改善箇所説明図

【不具合の内容】

【対象車両外観、改善対象部位】

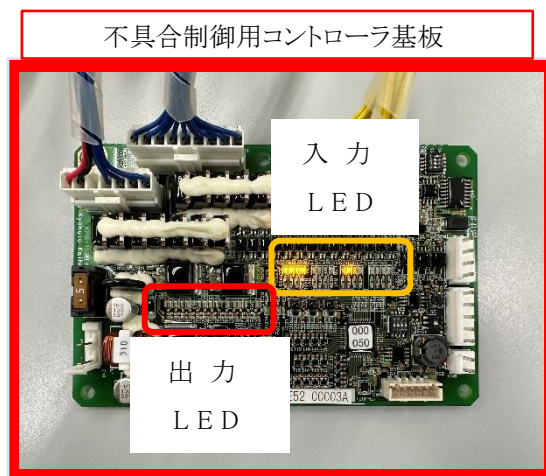
入力に対し出力しない
(本来、出力 LED が点灯するが消灯のまま)

は不具合部位を示す。

1 台積車両運搬車の架装物制御用コントローラにおいて、制御プログラムの設計が不適切なため、プログラムが一部消失することがある。そのため、そのままの状態で使用を続けると、荷台をスライドさせる事が出来ないおそれがある。

全車両、架装物制御用コントローラのプログラムを書き換える。
